监理工作通知单

工程名称: 上海化工区漕泾 20 兆瓦移动式光伏电站示范项目二期

编号: GFDZJBM08-20

事由: 关于并网前现场需整改项事宜

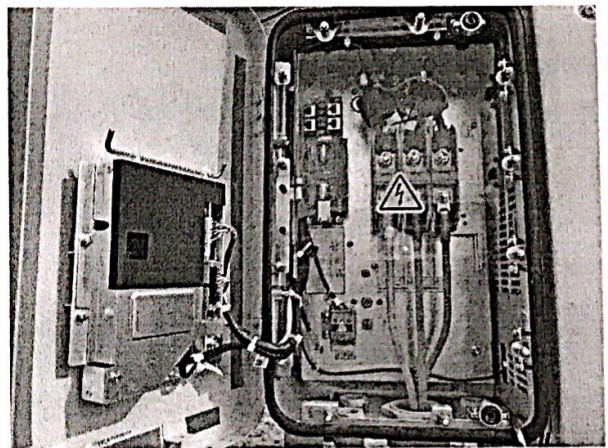
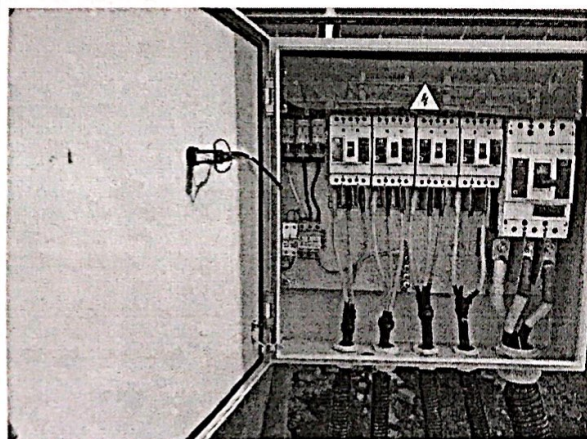
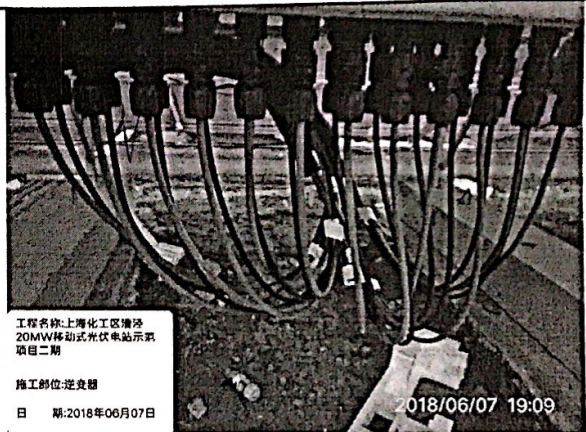
1. 箱式变压器底部的电缆套管过短;
2. 箱式变压器接地线不符合规范要求, 且焊接处未做防腐;
3. 箱式变压器周围无灭火器材, 存在安全隐患;
4. 箱式变压器低压室内有杂物, 废旧电缆丢弃在低压操作室内;
5. 交流汇流箱及逆变器无设备编号, 电缆无线标, 且未有警示牌张贴;
6. 交流汇流箱及逆变器箱体未有可靠接地, 不符箱体防火封堵不到位;
7. 电缆穿管两头未进行封堵施工;
